# VILLE DE PERPIGNAN

## SITE PATRIMONIAL REMARQUABLE

PLAN DE SAUVEGARDE ET DE MISE EN VALEUR

**REVISION n°1**  
**ANNEXES II**

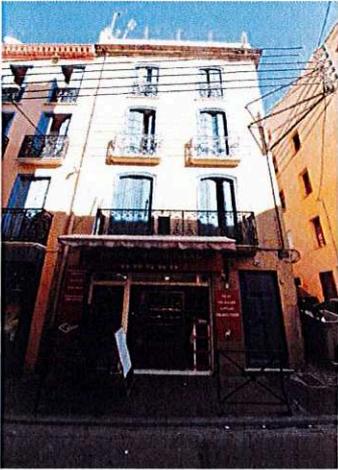
<p><b>Adresse</b></p> <p><b>Ilot</b></p> <p><b>Parcelle</b></p> <p><b>Classification projetée</b></p> <p><b>Prescription 2007</b></p> <p><b>Orientation révision</b></p>	<p>5 bis rue Louis Blanc</p> <p>AB 24</p> <p>57</p> <p>5 bis</p> <p>Modification de l'étage au dessus de la corniche.</p> <p>Supprimer l'édicule actuel du dernier niveau et requalifier ce dernier dans un esprit contemporain en harmonie avec l'environnement immédiat.</p>
	<p><b>Adresse</b></p> <p><b>Ilot</b></p> <p><b>Parcelle</b></p> <p><b>Classification projetée</b></p> <p><b>Prescription 2007</b></p> <p><b>Orientation révision</b></p>	<p>24 rue Louis Blanc</p> <p>AC 04</p> <p>209</p> <p>5 bis</p> <p>Dernier niveau sur rue Louis Blanc à supprimer</p> <p>Supprimer l'attique et reconstruire un dernier niveau dans un esprit contemporain en harmonie avec l'environnement immédiat.</p>

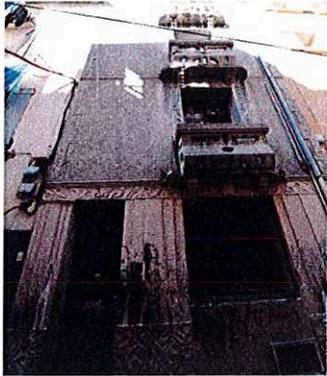
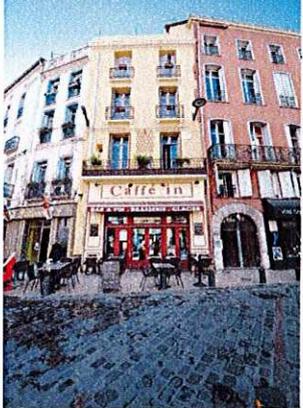
<p><b>Adresse</b></p> <p><b>Ilot</b></p> <p><b>Parcelle</b></p> <p><b>Classification projetée</b></p> <p><b>Prescription 2007</b></p> <p><b>Orientation révision</b></p>	<p>2 rue du Musée</p> <p>AD 10</p> <p>90</p> <p>6</p> <p>Supprimer le mur maçonné en toiture</p> <p>Supprimer le mur maçonné en toiture et rétablir la toiture à deux pentes dans son esprit d'origine.</p>
	<p><b>Adresse</b></p> <p><b>Ilot</b></p> <p><b>Parcelle</b></p> <p><b>Classification projetée</b></p> <p><b>Prescription 2007</b></p> <p><b>Orientation révision</b></p>	<p>29 rue des 15 Degrés</p> <p>AD 19</p> <p>213</p> <p>6</p> <p>Loggia au R+3 à supprimer</p> <p>Supprimer le bâti du dernier niveau et rétablir le couverture en s'appuyant sur la corniche en terre cuite.</p>
	<p><b>Adresse</b></p>	<p>27 rue des Farines</p>

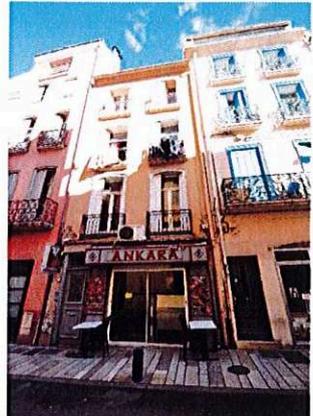
<p>Adresse</p> <p>Ilot</p> <p>Parcelle</p> <p>Classification projetée</p> <p>Prescription 2007</p> <p>Orientation révision</p>	<p>23 rue des Cuirassiers</p> <p>AH 09</p> <p>103</p> <p>6</p> <p>Supprimer la couverture en tôle ondulée</p> <p>Supprimer la construction sur la terrasse et requalifier cette dernière dans une typologie contemporaine en harmonie avec l'environnement immédiat.</p>
	<p>Adresse</p> <p>Ilot</p> <p>Parcelle</p> <p>Classification projetée</p> <p>Prescription 2007</p>	<p>2 Place du Puig</p> <p>AH 10</p> <p>119</p> <p>6</p> <p>Supprimer la couverture de terrasse au R+3 (onduline)</p>

Orientation révision	Supprimer le dernier niveau et établir une couverture dans une typologie contemporaine avec l'environnement existant.
	Adresse	9 rue des Mercadiers
	Ilot	AH 11
	Parcelle	129
	Classification projetée	6
	Prescription 2007	Supprimer la véranda qui couvre la terrasse
	Orientation révision	Supprimer la véranda qui couvre la terrasse.
	Adresse	4 rue du Sentier
	Ilot	AH 15
	Parcelle	288
	Classification projetée	6
	Prescription 2007	Supprimer la couverture de la terrasse
	Orientation révision	Supprimer le bâti du dernier niveau et rétablir la couverture en s'appuyant sur la corniche en terre cuite.
	Adresse	43 rue de Lluçia
	Ilot	AH 15
	Parcelle	294
	Classification parcelle	6
	Prescription 2007	Garde-corps en béton armé de la terrasse à supprimer
	Orientation révision	Supprimer le garde-corps en béton armé de la terrasse et requalifier cette dernière dans un esprit contemporain en harmonie avec l'environnement immédiat.

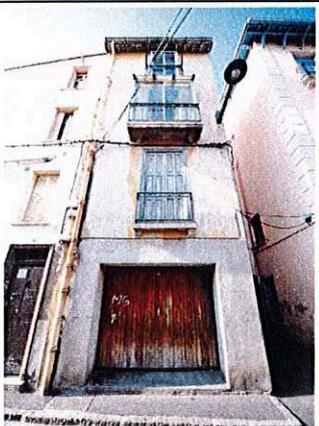
Adresse	32 rue des Carmes
	Ilot	AH 20
	Parcelle	419
	Classification projetée	6
	Prescription 2007	Supprimer la couverture de la terrasse
	Orientation révision	Supprimer le bâti du dernier niveau et rétablir la couverture en prenant en compte la hauteur des immeubles voisin afin de s'intégrer au mieux dans l'environnement immédiat.

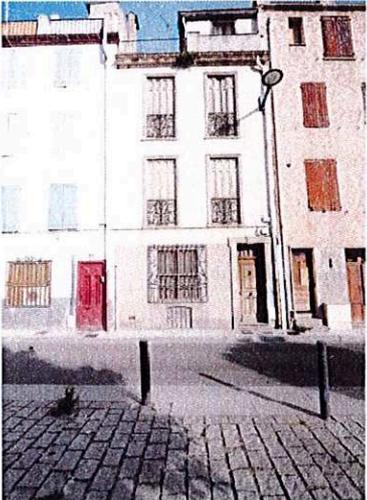
<p><b>Adresse</b></p> <p><b>Ilot</b></p> <p><b>Parcelle</b></p> <p><b>Classification projetée</b></p> <p><b>Prescription 2007</b></p> <p><b>Orientation révision</b></p>	<p>11 Place des Poilus</p> <p>AI 08</p> <p>65</p> <p>5 bis</p> <p>Construction sur toiture-terrasse (dont le pignon apparaît sur la façade) à supprimer</p> <p>L'appentis sur terrasse doit être repris typologiquement afin de la dissimuler depuis le domaine public.</p>
	<p><b>Adresse</b></p> <p><b>Ilot</b></p> <p><b>Parcelle</b></p>	<p>6 rue Grande la Réal</p> <p>AI 08</p> <p>483</p>

<p><b>Classification projetée</b></p> <p><b>Prescription 2007</b></p> <p><b>Orientation révision</b></p>	<p>5 bis</p> <p>Construction sur toiture-terrasse au nu de la façade</p> <p>L'appentis sur terrasse doit être repris typologiquement afin de la dissimuler depuis le domaine public.</p>
	<p><b>Adresse</b></p> <p><b>Ilot</b></p> <p><b>Parcelle</b></p> <p><b>Classification projetée</b></p> <p><b>Prescription 2007</b></p> <p><b>Orientation révision</b></p>	<p>4 rue Grande la Réal</p> <p>AI 08</p> <p>519</p> <p>5 bis</p> <p>Deux petites construction sur terrasse au nu de la façade à modifier</p> <p>Les appentis sur terrasse doivent être repris typologiquement afin de les dissimuler depuis le domaine public.</p>
	<p><b>Adresse</b></p> <p><b>Ilot</b></p> <p><b>Parcelle</b></p> <p><b>Classification projetée</b></p> <p><b>Prescription 2007</b></p> <p><b>Orientation révision</b></p>	<p>7 rue Paratilla</p> <p>AI 11</p> <p>94</p> <p>5 bis</p> <p>Toiture sur terrasse à supprimer</p> <p>Supprimer la toiture sur terrasse visible depuis le domaine public et la requalifier dans un esprit contemporain en harmonie avec l'environnement immédiat.</p>
